Høringssvar for den kystnære havvindmøllepark ved Vesterhav Nord

j. nr. NST-131-00168

Kabler og anlæg på land

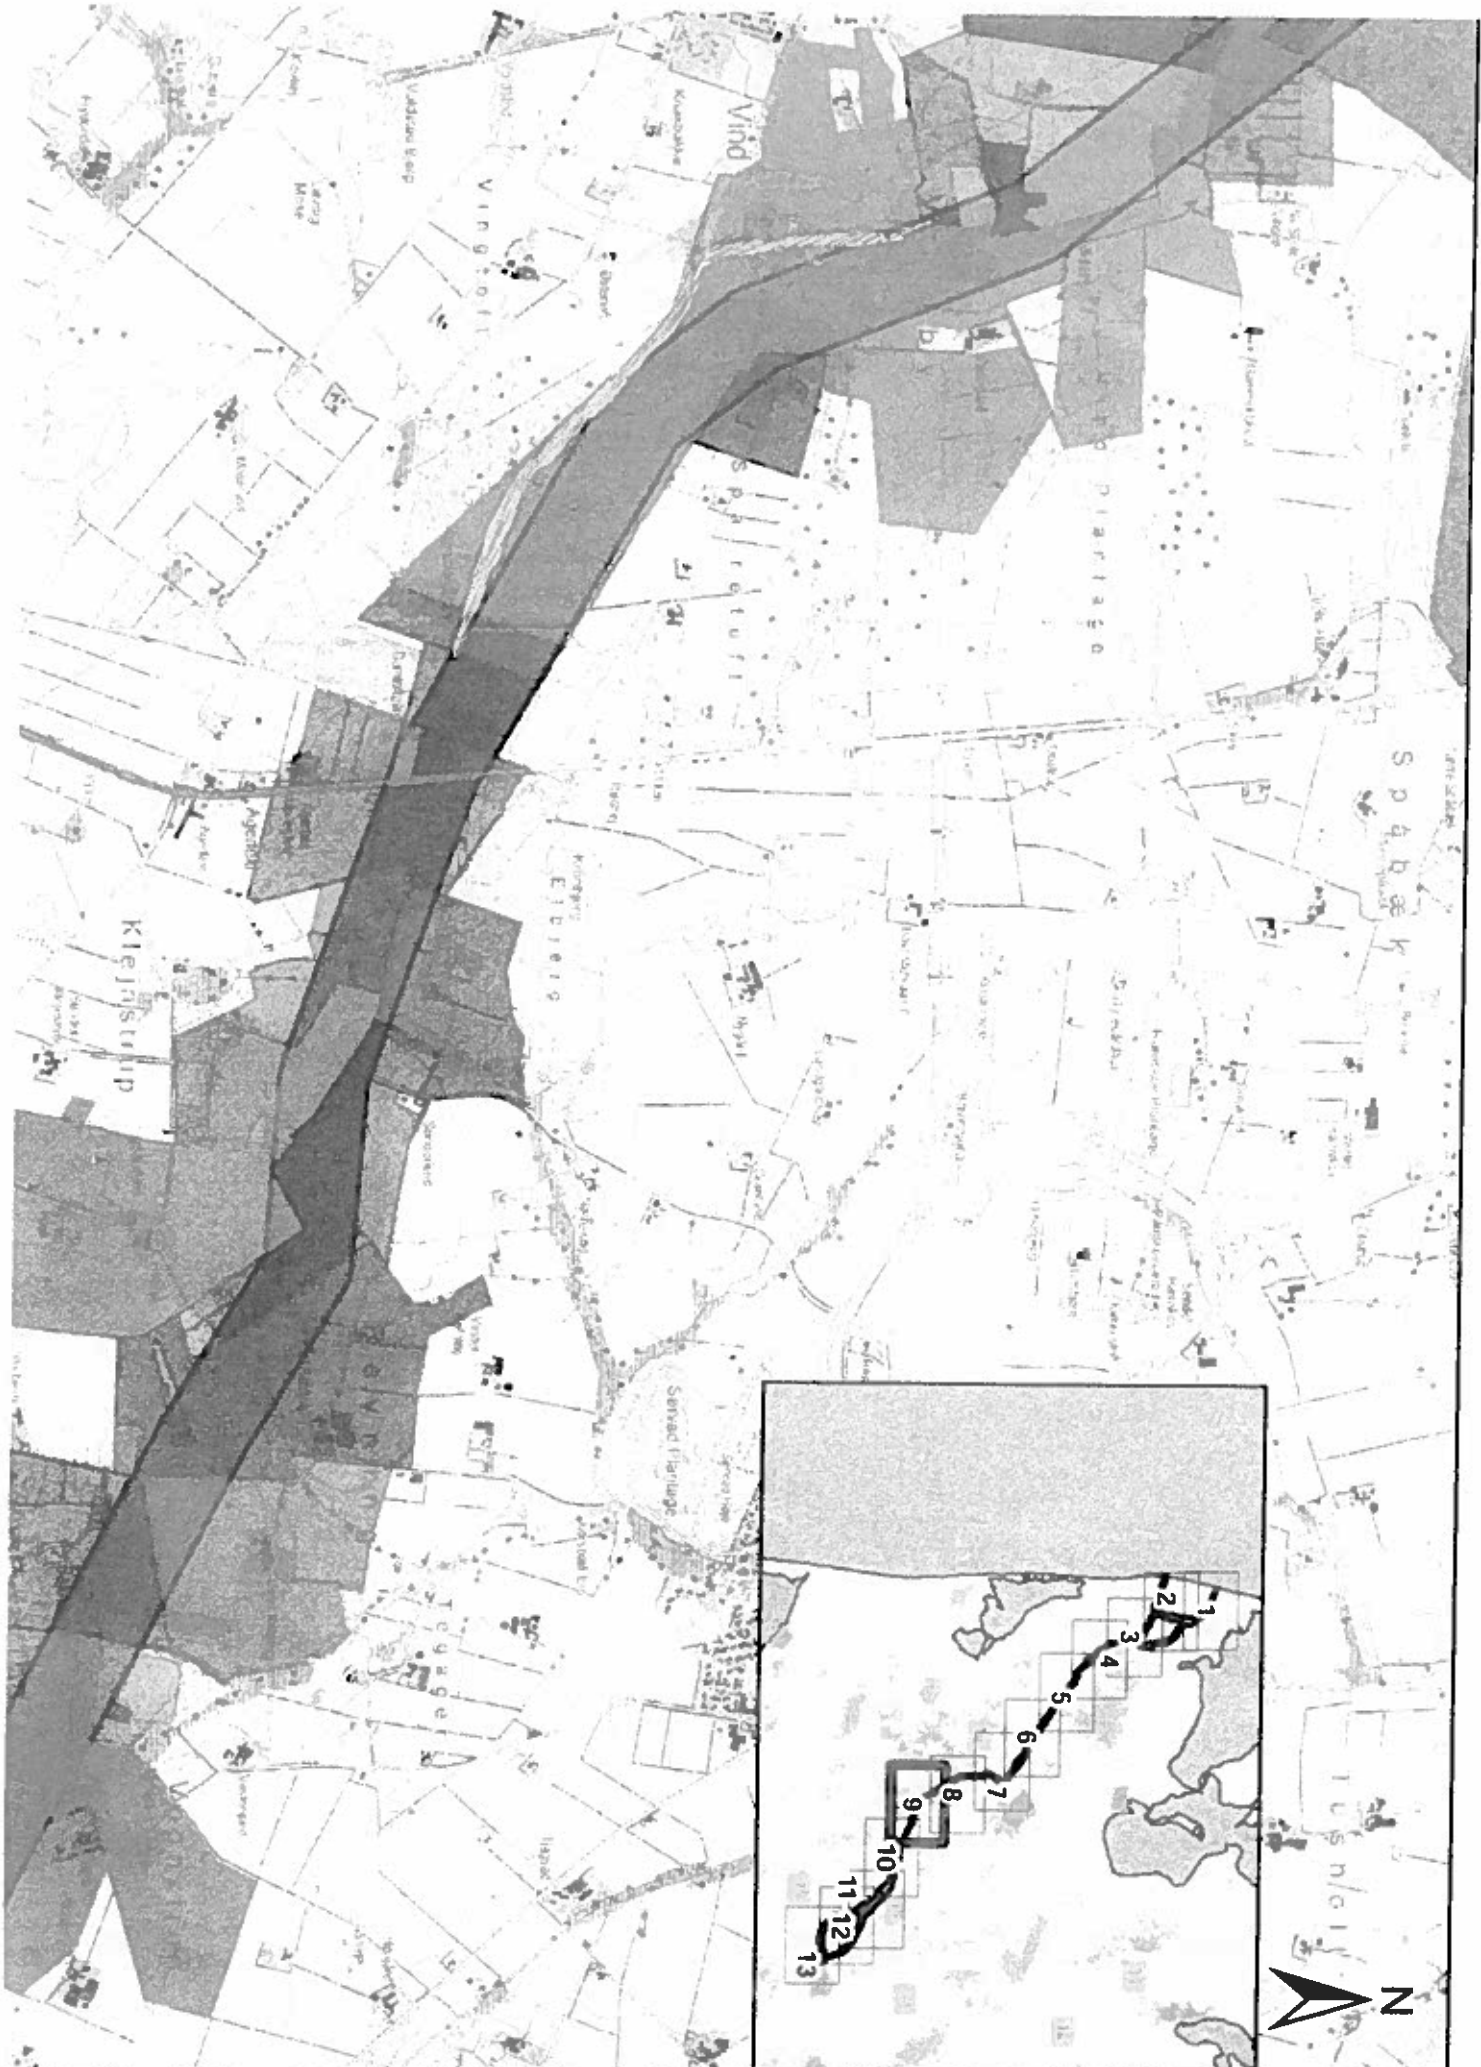
Angående ledningsføring på matr. nr. 1a + 2b Vind by, Vind. i forbindelse med ledningsføring til Vesterhav Nord Havvindmøllepark.

Vi har forsøgt at vise hvor vi mener ledningsføringen skal placeres(se rød skravering på vedhæftet kort) Ved at føre ledningen få meter længere mod syd, undgår man stort set at skulle grave igennem markdræn. Hvilket ikke er tilfældet i på Nst's forslag til ledningsføringen. Her er der markdræn i hele den forslåede strækning, hvilket vi finder meget uheldigt for begge parter.

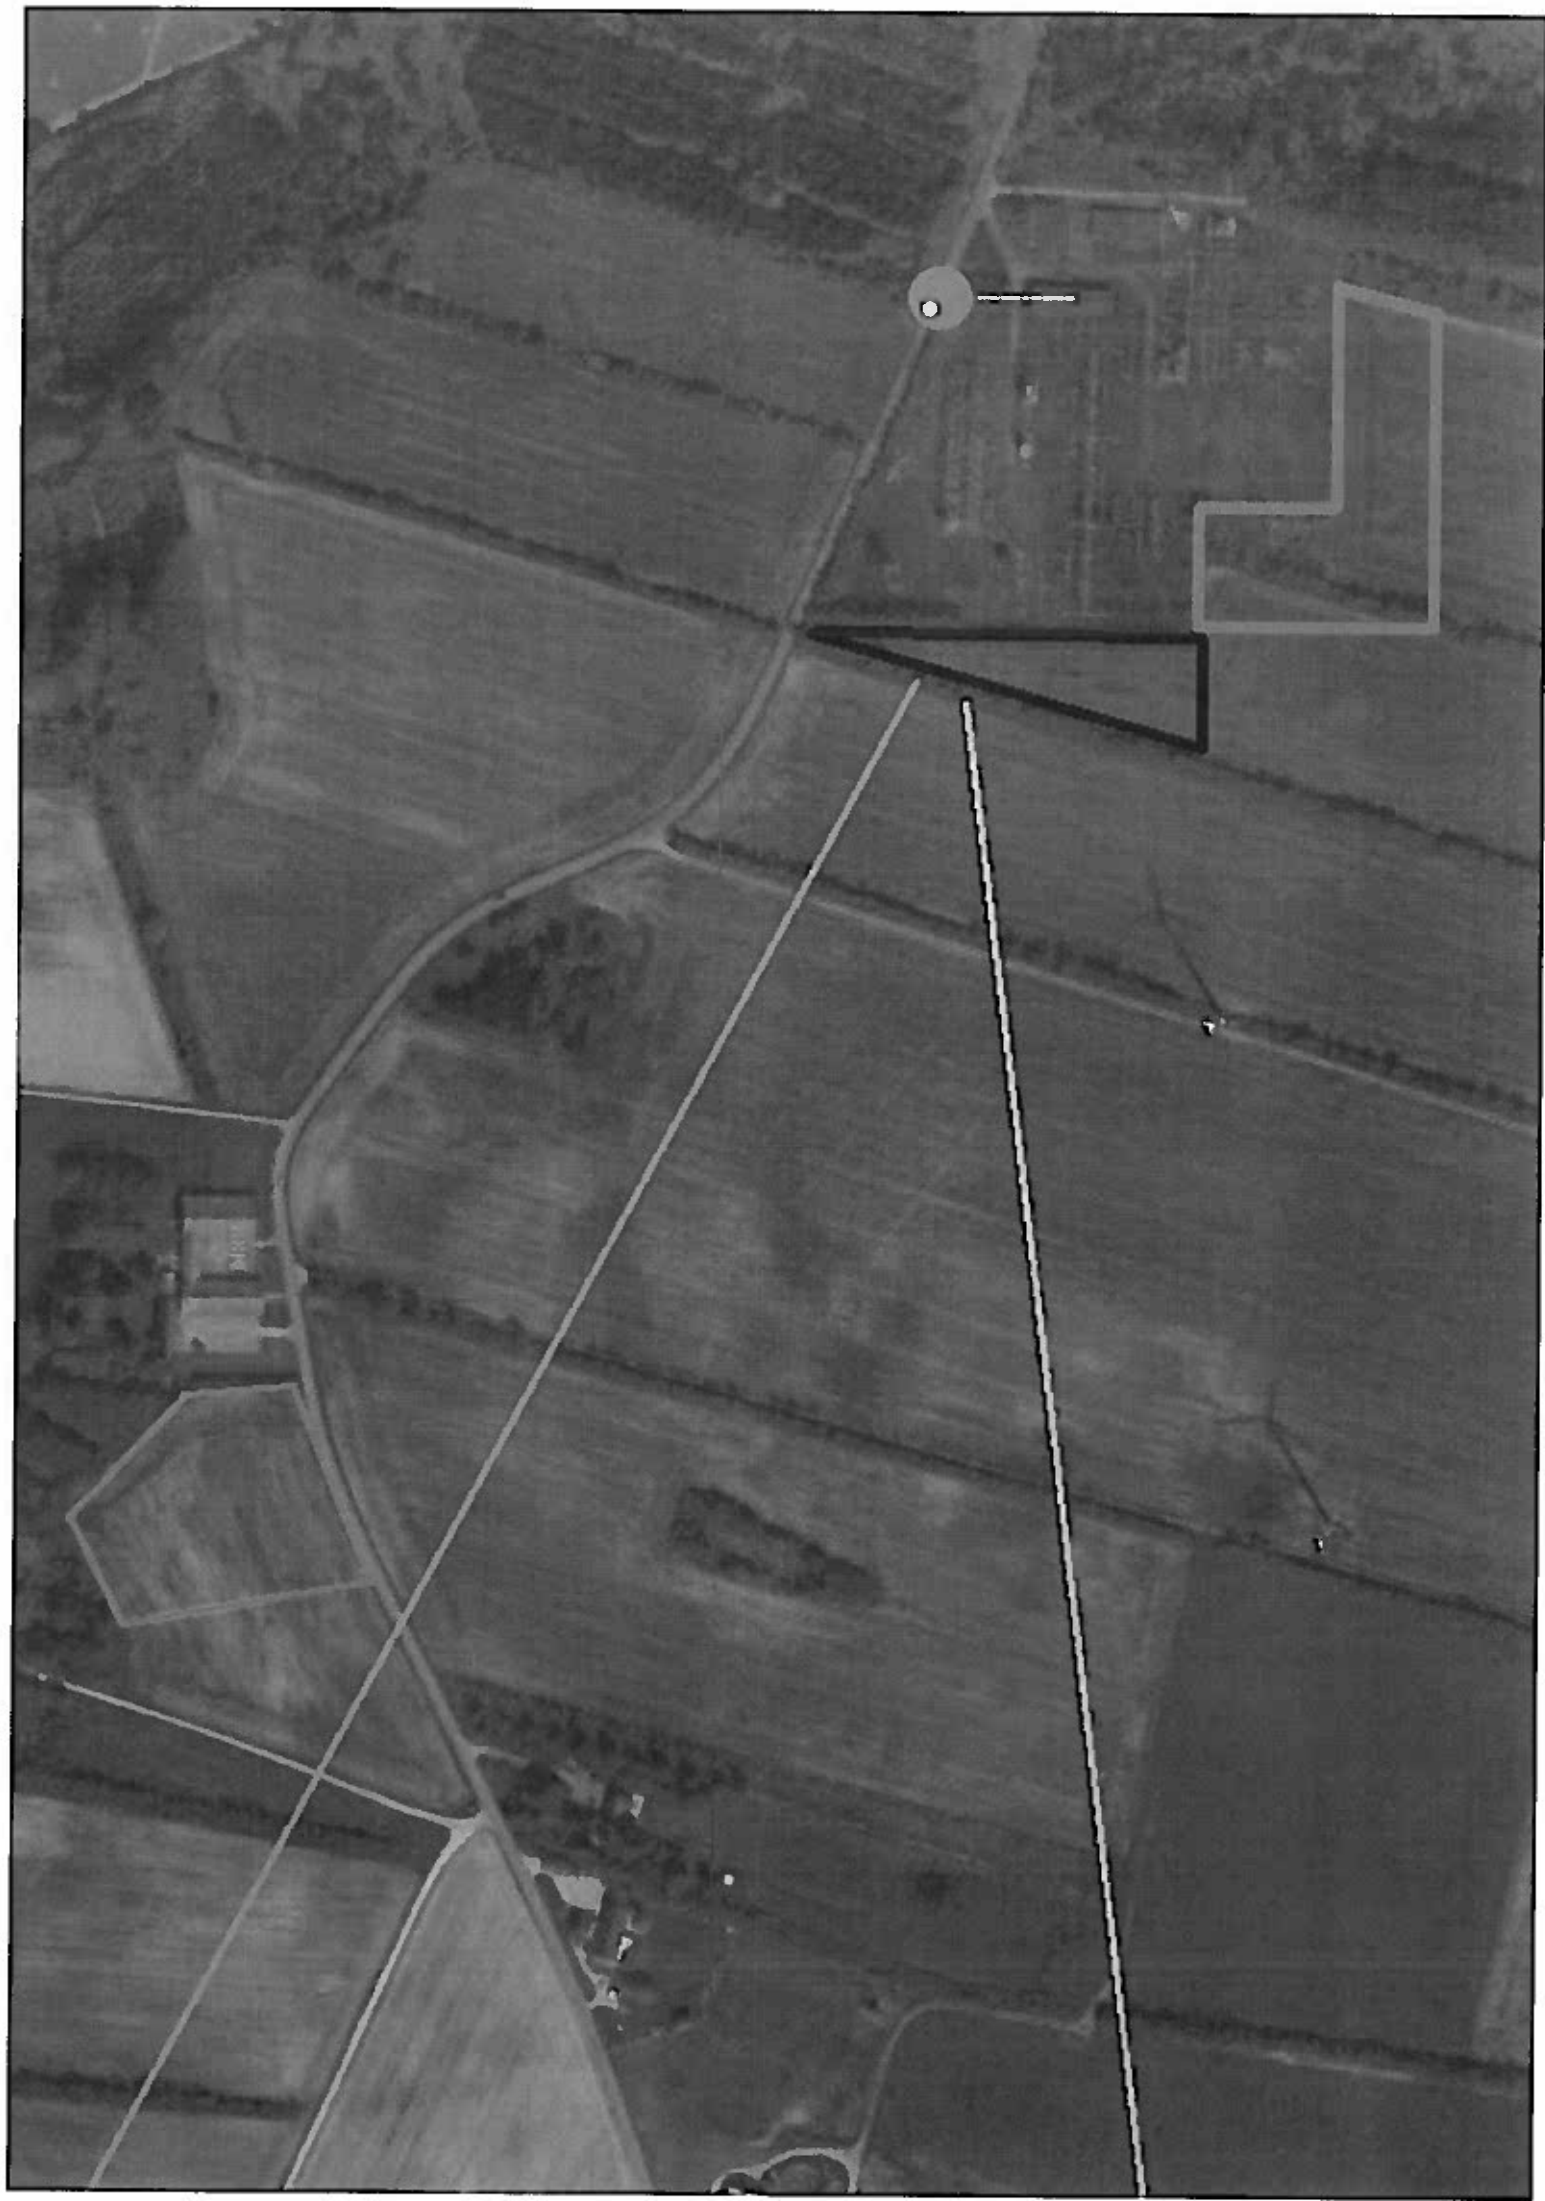
Ang. kabelføringen, på vores ejendom nr 8 har vi marken lige vest for stuehuset, hvor vi vil plante juletræer eller større træer. kunne kablet føres uden for den del af den omtalte mark som er markeret med rødt (se vedhæftet billede) eller måske syd for de tætteste naboer ?

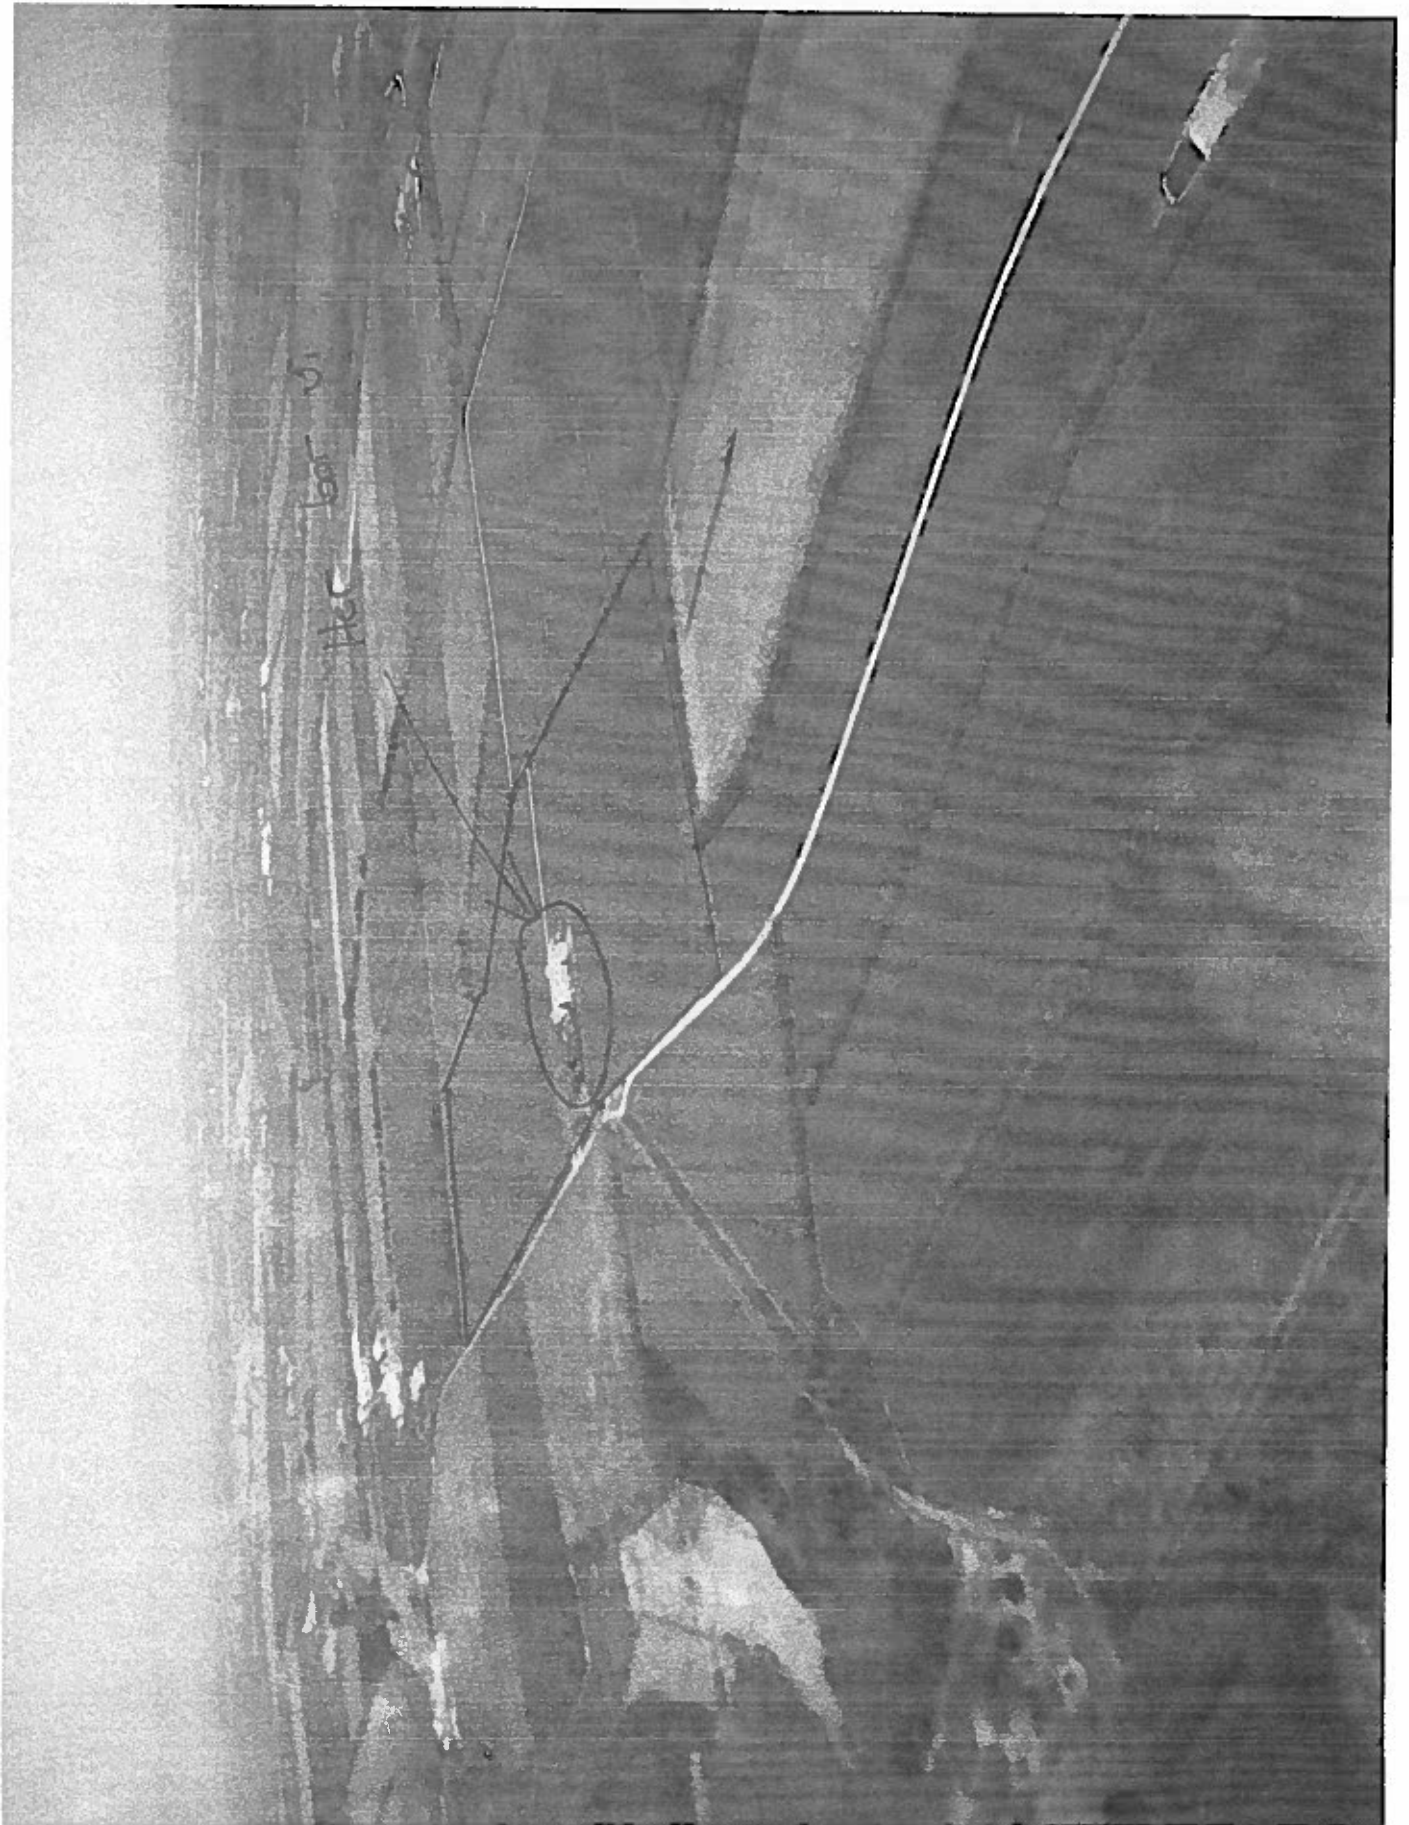
Derfor vil vi gerne opfordre til at placere koblings-/transformatorstation på vores matrikel, da det i så fald vil være vores ønske at flytte.

Ved netop at placere den på vores matrikel gør også, at der vil være min. 700 meter til nærmeste nabo.

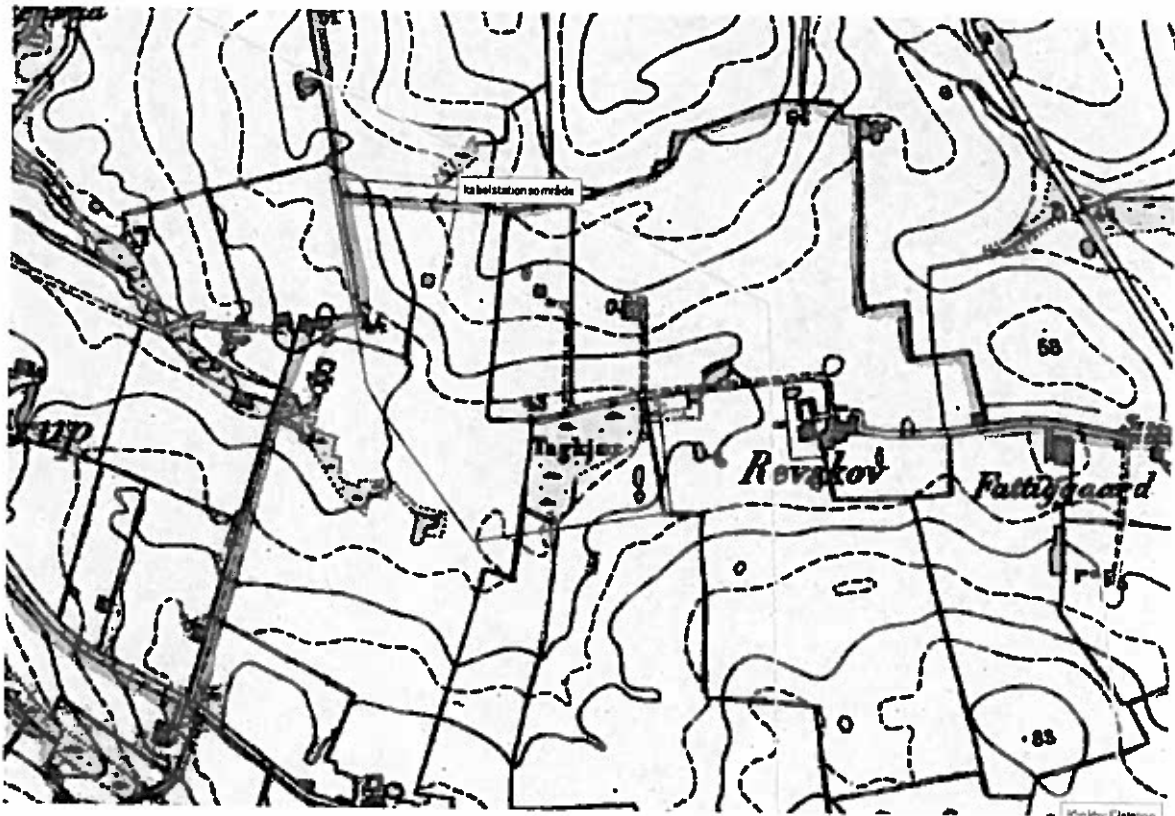
Jeg vil indlede dette høringssvar med ovenstående foto. Det er taget på en kold forårsdag ud mod vest fra vores ejendom på Refskovvej 33, 7620 Lemvig. Fotoet illustrerer meget godt det åbne mægtige landskab uden særlig mange træer eller bevoksninger i øvrigt. Bygninger er der heller ikke mange af. Det er jo netop en af grundene til at vi har valgt at slå os ned herude mod vest. Industrianlæg hører til i industriområder – ikke i det åbne land. Og her er virkelig tale om åbent land. Efter en nordvestenstorm kan vi tydeligt høre havets brusen til trods for en afstand på 4,8 km. Det sætter vi jo pris på. Vi har støjkluder i form af VLTJ banen ca. 138 m fra stuehuset og almindelig og sæsonbetonet arbejdskørsel med landbrugsmaskiner. Men fælles for dem alle er at de er midlertidige. Det betyder at der også er uendelig stille i perioder især om natten.
